Keuringsverslag van een elektrische laagspanning- en zeer lage spanningsinstallatie

NIET CONFORM

Straatnaam	Diependaelweg
Huisnummer	1
Busnummer	
Postcode	3770
Gemeente	RIEMST
Land	België

Aard onderzoek: Controlebezoek van een oude huishoudelijke elektrische installatie van een wooneenheid bij verkoop op vraag van de verkoper volgens (KB 08/09/2019) - AREI Boek 1- 8.4.2. en 8.2.1. en 4.2.4.3.

Afbeelding schakel- en verdeelbord:

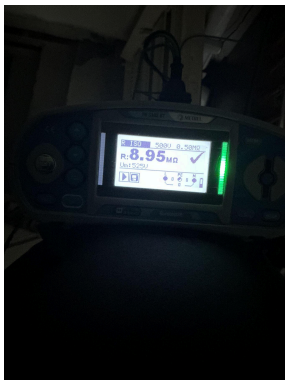
I1.01 Eéndraadschema van de installatie is niet aanwezig. (Boek 1 Afdeling 2.12 - 2.13 en 3.1.2)	
I1.03 Situatieschema van de installatie is niet aanwezig. (Boek 1 Afdeling 2.12 - 2.13 en 3.1.2)	
I3.07 Een demonteerbaar aansluitstuk (aardingsonderbreker) dient aangebracht te worden in de aardgeleider teneinde de meting van de aardweerstand mogelijk te maken. (Boek 1 Onderafdeling 5.4.3.5.)	
I3.08 Een demonteerbaar aansluitstuk (aardingsonderbreker) moet steeds gemakkelijk bereikbaar zijn. (Boek 1 Onderafdeling 5.1.5.1. en 5.4.3.5.)	
I4.08 De beschermingsgeleiders zijn niet verdeeld over de ganse installatie. (Boek 1 Onderafdeling 5.3.5.3.G. en 5.4.3.1.)	Meerdere stopcontacten zonder aarding
I5.01 De aanduiding van de stroomkringen en/of apparatuur, aansluitklemmen, enz dient aangebracht of vervolledigd te worden. (Boek 1 Onderafdeling 3.1.3.1. en 3.1.3.3.A. en 5.1.6.1)	
I5.10 De genaakbare, naakte onder spanning staande delen zijn onvoldoende afgeschermd. (Boek 1 Afdeling 5.1.4. en 4.2.2.3.)

I6.05 De algemene differentieelstroombeschermingsinrichting dient aan het begin van de installatie geplaatst te worden (onmiddellijk na kWh teller), dit om de bescherming tegen onrechtstreekse aanraking te verzekeren bij gebruik van leidingen van klasse I (XFVB, VFVB, EXAVB, EVAVB, ...). (Boek 1 Onderafdeling 5.3.5.3 + 4.2.4.3.)	
I7.01 De smeltzekeringhouders of houders van kleine vermogensschakelaars met pennen met een sectie kleiner dan 10mm2 zijn niet voorzien van kalibreerelementen. (Boek 1 Onderafdeling 5.3.5.5.A.)	
I8.07 Leidingen zijn te bevestigen met aangepaste bevestigingsmiddelen. (Boek 1 Onderafdeling 5.2.2. en 5.2.9.)	Garage & zolder
I8.17 De niet-gebruikte leidingen verwijderen of aan de uiteinden te isoleren. (Boek 1 Onderafdeling 4.2.3.3.b)	Zolder
I9.04 De verbindingen dienen verwezenlijkt te worden in borden, verbindings- of aftakdozen, aan de klemmen van schakelaars, contactdozen of verlichtingsarmaturen. (Boek 1 Onderafdeling 5.2.6.1.)	Verbinding in garage
